有線赤外線統合型会議システム 赤外線会議システム

TS-910 シリーズ TS-800 シリーズ

赤外線会議ユニット使用上のご注意

TOA ロゴマークの位置でユニットを見分ける

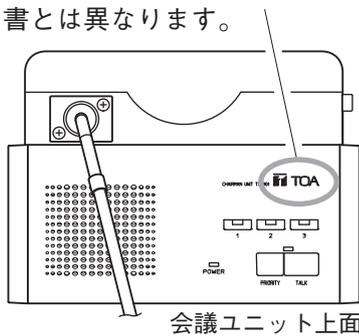
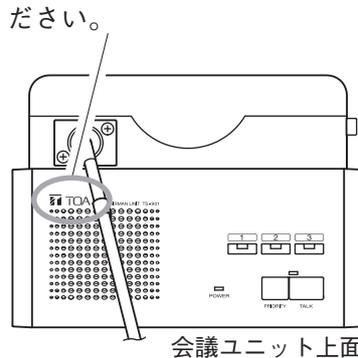
本システムに使用する赤外線会議ユニット TS-901/902/801/802 には製造時期により仕様が異なるものがあります。設定方法などが一部異なりますので、下記のとおりお使いください。

次項に記載の部分が TS-910/800 シリーズ取扱説明書とは異なります。

TS-910/800 シリーズ取扱説明書のとおりにお使いください。

● ユニット番号の設定のしかた

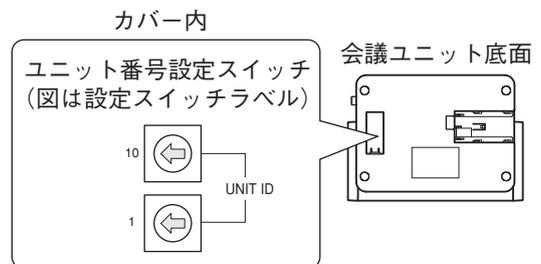
使用できるユニット番号に制限があります。底面のユニット番号設定スイッチで以下の番号の範囲内で設定してください。

以下の番号以外では動作しません。

品番	使用できるユニット番号の範囲
TS-901、TS-902	01 ~ 96 (モニター専用の場合は 00)
TS-801、TS-802	01 ~ 64 (モニター専用の場合は 00)
